ОТЧЁТ ПО АВТОРСКОМУ НАДЗОРУ И КОМПЛЕКТАЦИИ

Объект: ЖК ЛИЦА ДВУХКОМНАТНАЯ КВАРТИРА

дата: 27.02.2020

Прихожая.

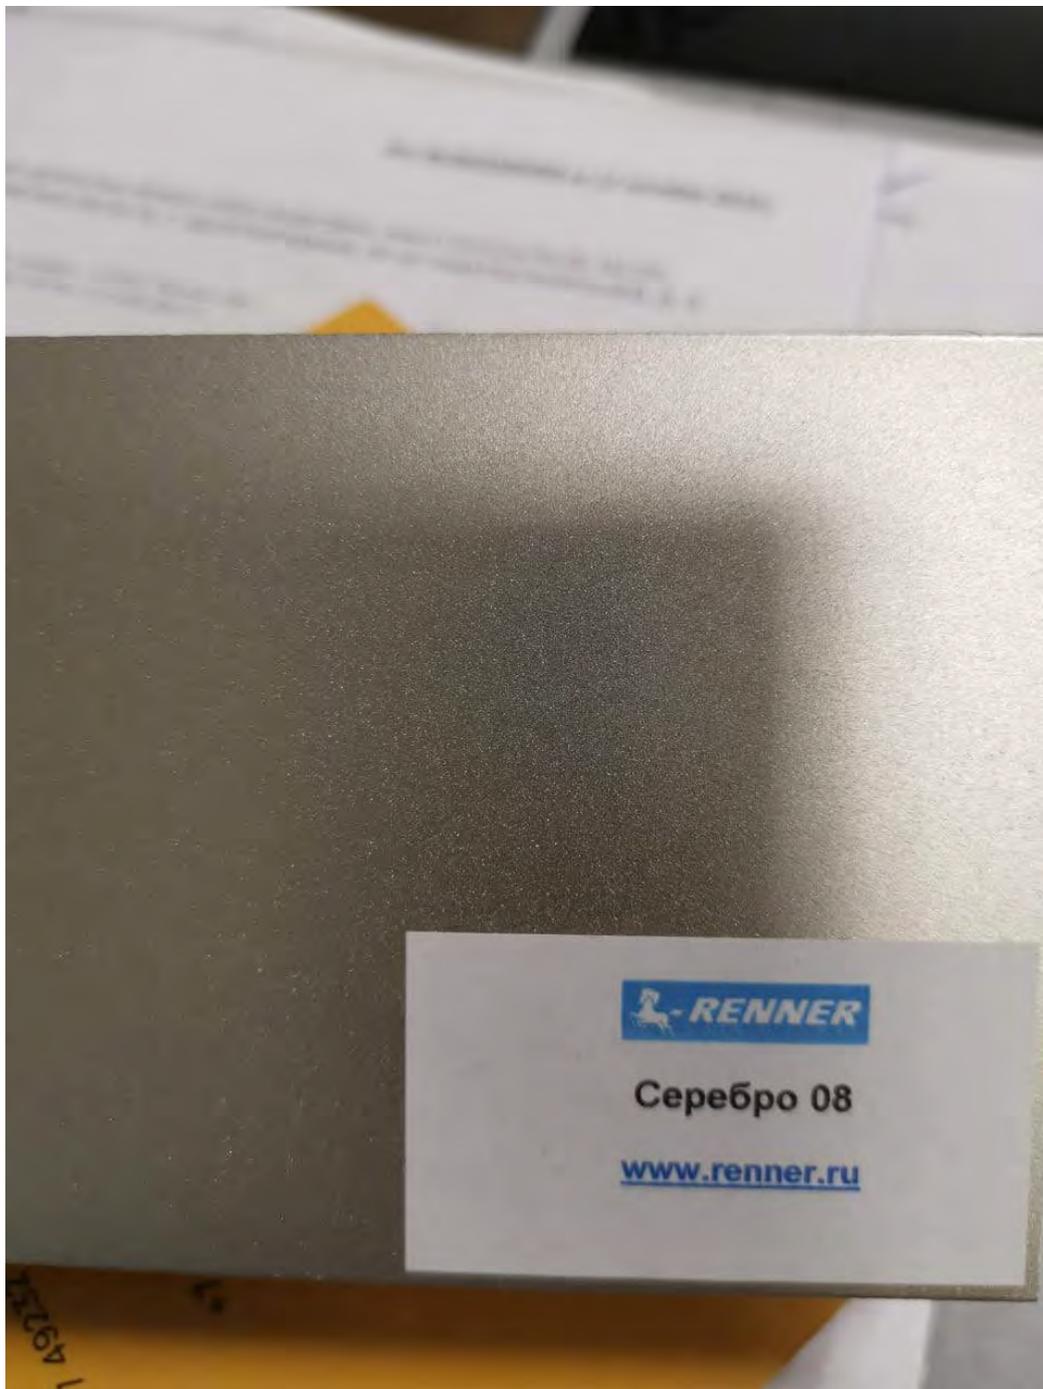
Определил цвет полосы на панели за крючками.

Кухня.

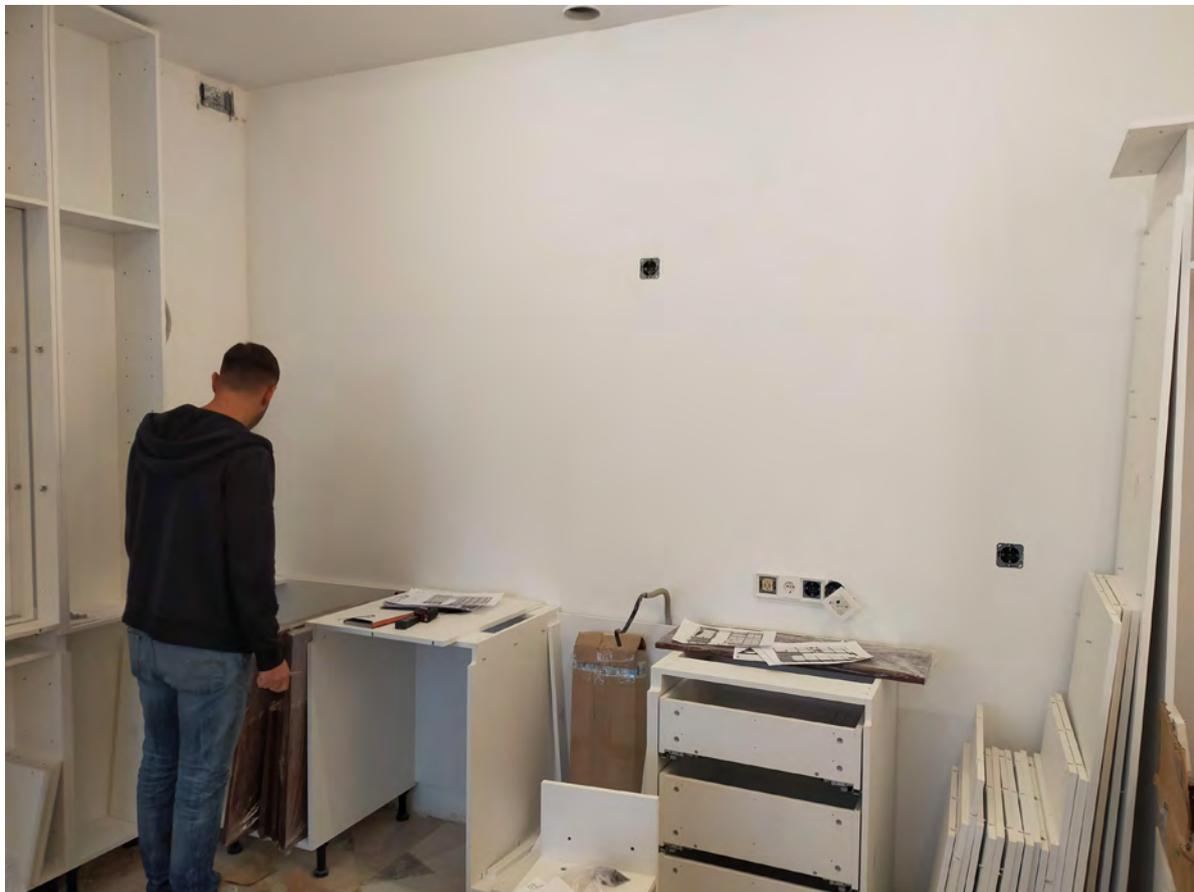
Рекомендация: собрать всю кухню но пока не вешать верхние шкафчики. Так можно смонтировать столешницу без стыков.

Душевая.

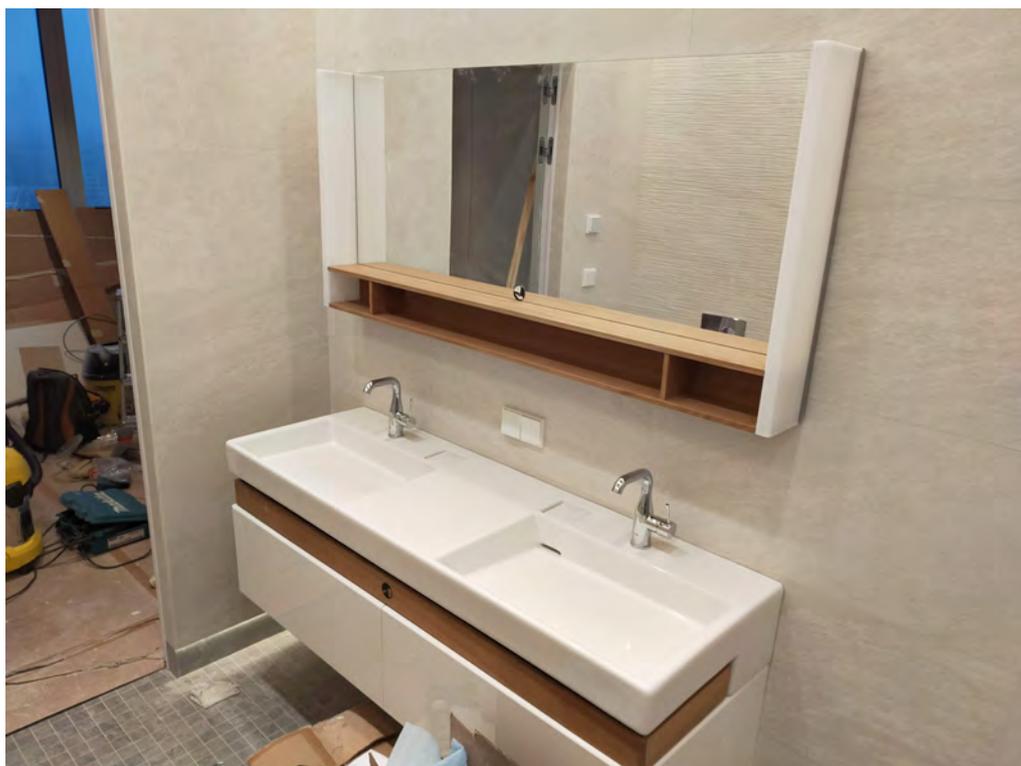
Повесили зеркало. Получилось чуть выше нормы.

Подсветка тумбы постоянно горит.

Принять, т.к. заказчик высокий.

Заказать и установить датчик на открывание.

СУ Гостевой.

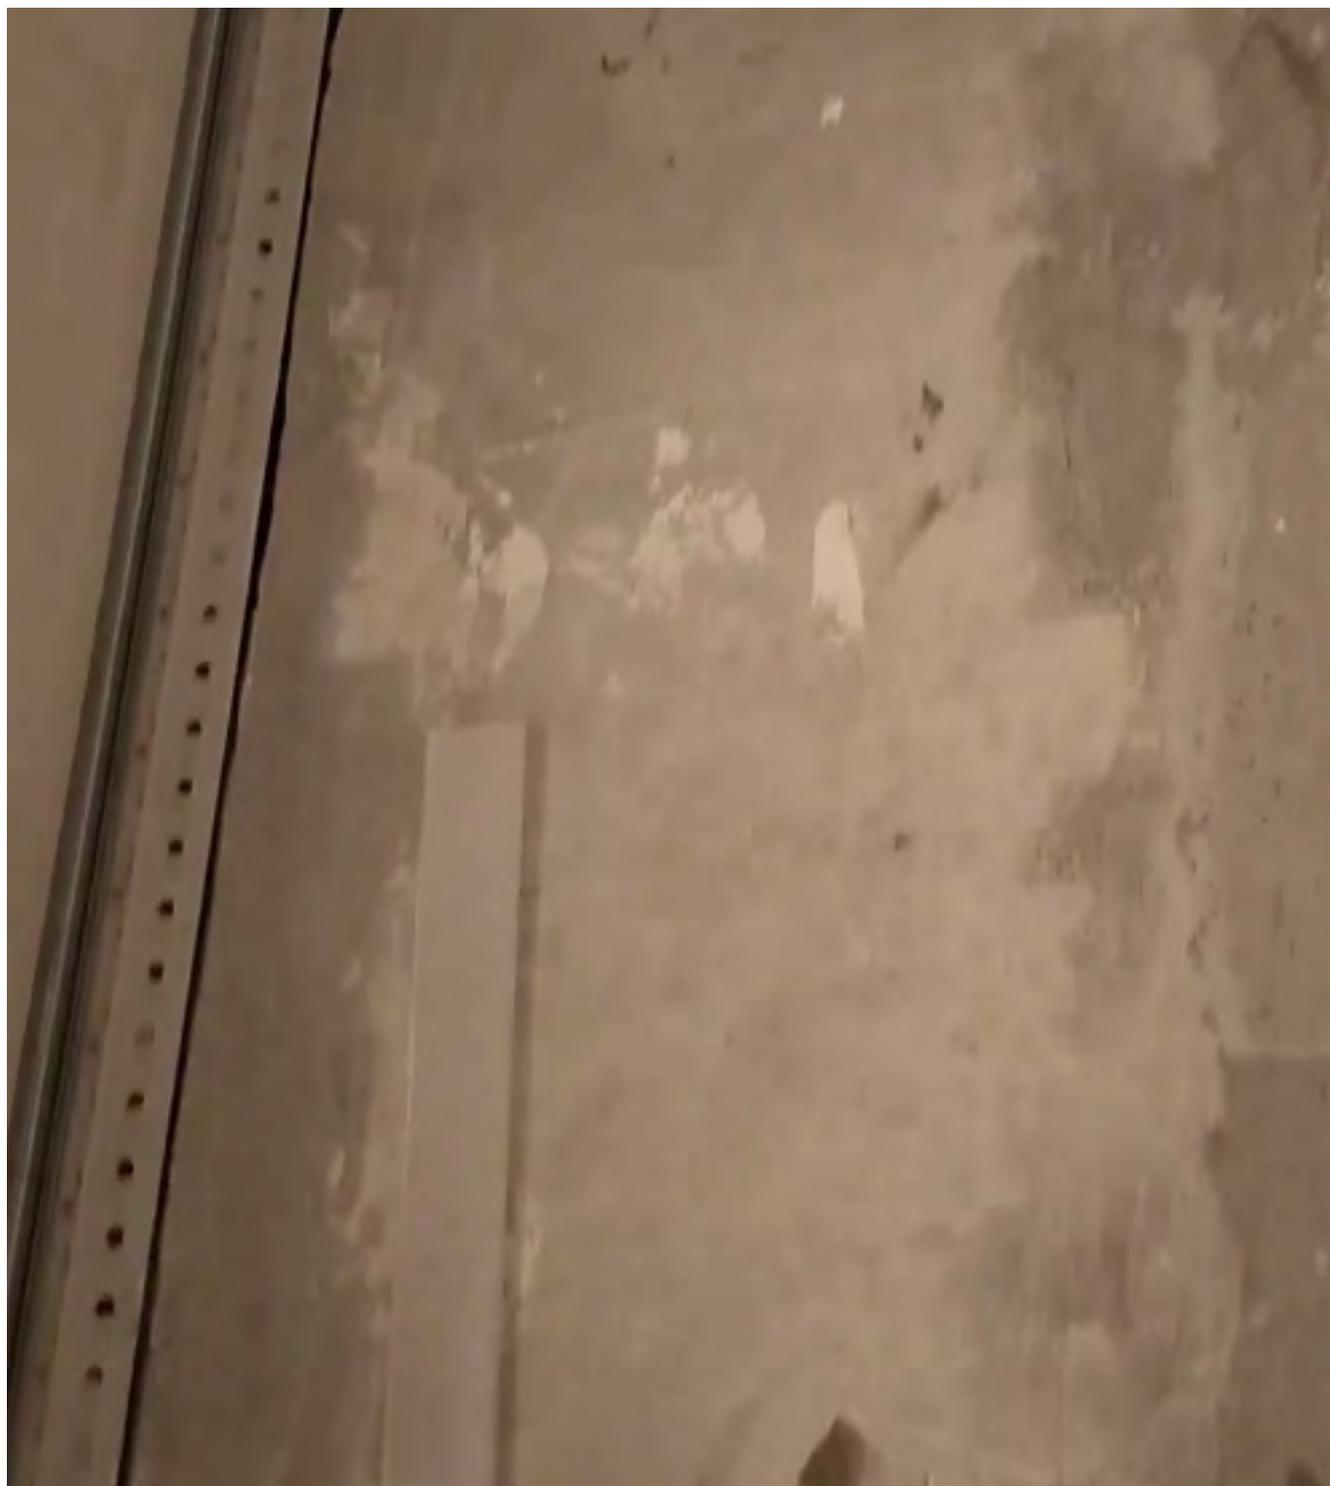
Поставить в проектное положение профиль бра.
